[文書番号] ATN-200124A
[発行] 2020年01月24日
[標 題] ASLINKSENSOR 圧カタイプの仕様変更について
[対 象] 下記の ASLINKSENSOR 圧カタイプ製品

「変更前後の比較写真」 ※左:変更前、右:変更後

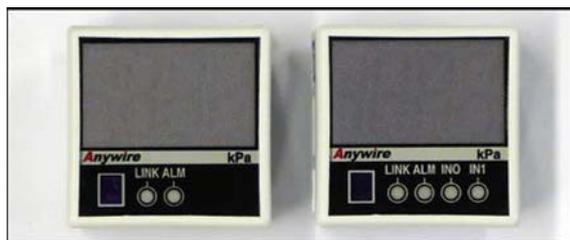
対象型式の AnyWireASLINK Ver.1.1 へのアップデートに伴い、表示用 LED の追加が必要となりましたので、外観、および LED 表示仕様
が変更となります。

下記の「変更前後の比較写真」にて変更前、変更後の外観を示します。

◇追加された表示用 LED は、下記 2 つの条件が共に満たされたときに機能します。

- ①AnyWireASLINK Ver.1.1 対応のマスタユニット(ASLINKMASTER)に接続した場合。
- ②機器パラメータ 6(ワードアドレス設定時のビット使用点数選択)の変数を 1、或いは 2 に設定したとき。
(ビット入力情報エリアに信号を送出する設定)
